**Informe Consolidado de Solicitud de Aclaraciones, Rectificaciones y/o Ampliaciones Complementario a la Declaración de Impacto Ambiental del Proyecto "Sistema de Almacenamiento de Energía Dorado"**

Nombre del Proponente : SPH BESS Naos SpA  
Nombre del Representante Legal : EDUARDO MORICE SOFFIA  
Dirección : Augusta Gerona 1577, Of. 406

El presente Informe Consolidado de Solicitud de Aclaraciones, Rectificaciones o Ampliaciones a la Declaración de Impacto Ambiental del Proyecto "Sistema de Almacenamiento de Energía Dorado", contiene las observaciones generadas en virtud de la revisión de la ADENDA.

Figuras 1 y 2. Ubicación Georreferenciada Catastro de Usuarios de la Ribera Sur del Río Cachapoal. Canal Derivado Quechereguas y Canal Derivado Los Nogales Dos.

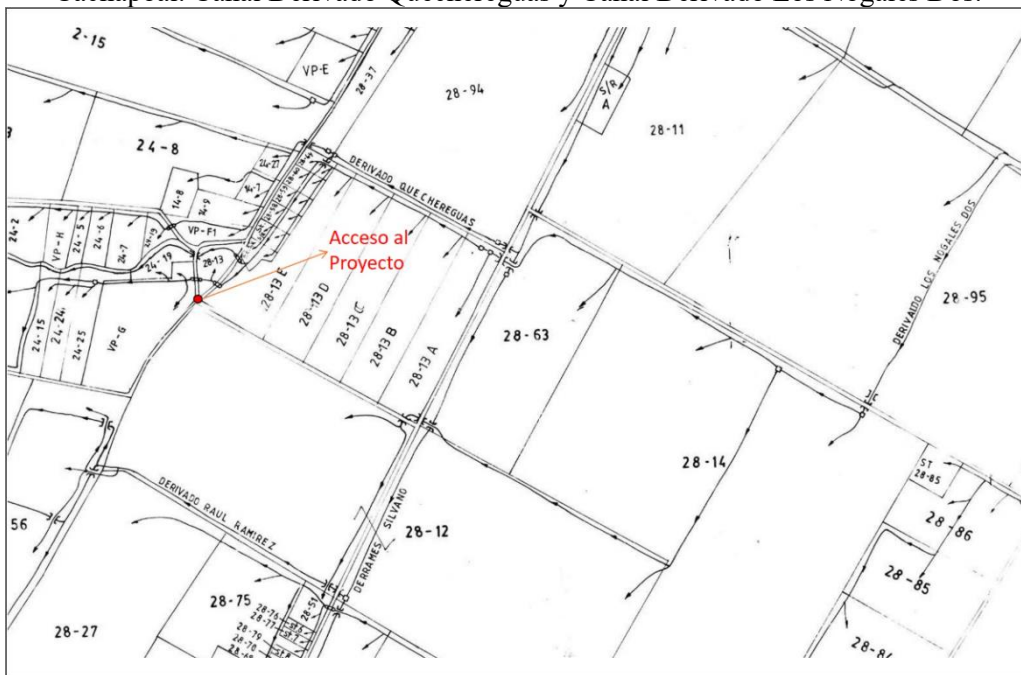
3.4 En relación con las respuestas 3.5 y 3.6 de la ADENDA, el Proponente señala que “se observó que el canal estudiado corresponde a una acequia de menor tamaño que era de uso interno, la cual se encuentra completamente obstruida y en desuso en toda su sección ubicada dentro de la zona del Proyecto”. Adicionalmente, el Proponente del Proyecto representó a través de fotografías el estado del cauce, señalando además que este “se encuentra dentro del predio” y que posee “un único propietario”.

Sin embargo, en virtud del análisis de los antecedentes del Catastro de Usuarios de la Ribera Sur del Río Cachapoal (Figura 1), se constató por parte de la Dirección Regional de la DGA de la Región de O’Higgins, que el predio en cuestión es atravesado por un canal que recibe aportes hídricos desde vertientes y derrames de los canales “Derivado Los Nogales Dos” y “Derivado Quechereguas”, los cuales conducen agua durante todo el año, tanto en temporada estival como invernal.

En este contexto, la información aportada por el Proponente no permite descartar una potencial afectación a terceros y tampoco garantiza que las obras proyectadas no generarán perjuicios al recurso hídrico o a los usuarios aguas abajo, en relación al código de aguas y conforme al artículo 11, letra b) de la Ley N° 19.300.

Si bien el cauce identificado no se encuentra señalado en la Carta IGM 1:50.000, su presencia y uso deben ser evaluados considerando lo dispuesto en la Guía para la Tramitación del PAS 156 “Permiso para Efectuar Modificaciones de Cauce”. En este sentido, es relevante que el Proponente aclare si en vista del estado del atraveso existente se contemplan obras de mantención, mejoramiento, sustitución o complemento con el objeto de permitir el paso de camiones y maquinaria pesada al predio dónde se pretende instalar el Proyecto, lo que podría eventualmente alterar la continuidad hidráulica y funcionalidad del cauce en cuestión.

- a. Presentar una descripción detallada del estado actual del cauce, incluyendo sus características físicas y condición hidráulica aguas arriba y aguas abajo del predio.
- b. Indicar de forma expresa si se realizarán obras sobre el cauce (tales como entubamiento, relleno, modificación o intervención), y si estas implicarán una alteración de su trazado o sección
- c. Reevaluar la aplicabilidad del PAS 156 conforme al D.S. N° 40/2012 (MMA) y a la Guía Trámite “Permiso para Efectuar Modificaciones de Cauce”, considerando la posible afectación al régimen de escurrimiento y a los derechos de terceros.
